Правила № 44 (детские удерживающие системы)

**Предложение по дополнению к Правилам № 44
(детские удерживающие системы)**

Представлено экспертом от Нидерландов*

Рисунок ребенка, удерживаемого лямкой

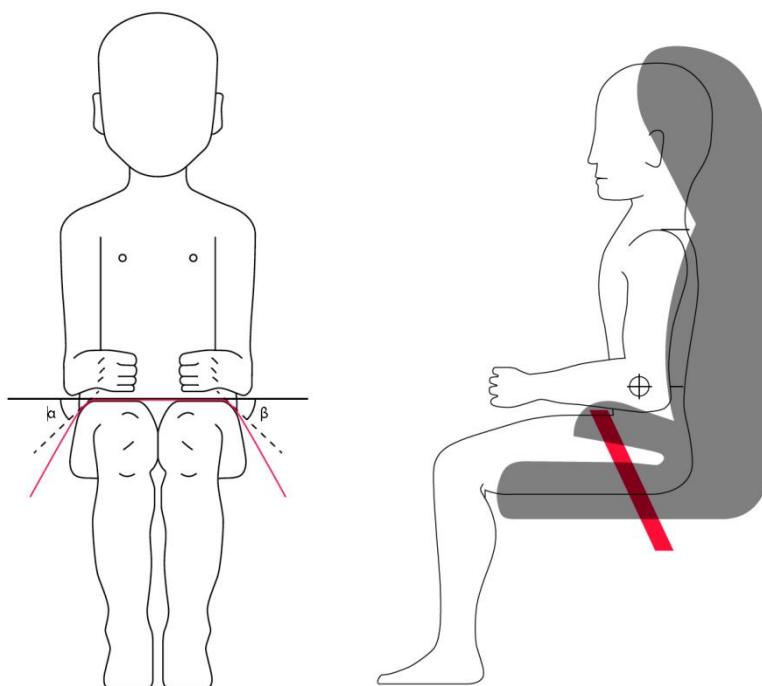
Пункт 6.2.2 изменить следующим образом:

«6.2.2. В случае групп I, II и III все удерживающие устройства, в которых используется "поясная лямка", должны быть сконструированы таким образом, чтобы все нагрузки, передаваемые через эту "поясную лямку", приходились **симметрично** на таз. Эта "поясная лямка" **должна быть в контакте с правым и левым бедром манекена, усаженного в ДУС с застегнутой лямкой. Угол, образованный линией касания бедер лямкой и горизонталью, должен составлять более $[10^\circ]$** . Комплект не должен подвергать уязвимые части тела ребенка (живот, пах и т.д.) чрезмерным нагрузкам.

1. Предполагается, что детские удерживающие устройства официально утверждены таким образом, что нагрузки должны всего лишь приходиться на таз.
2. Этот текст изменен с целью исключить это опасное толкование.
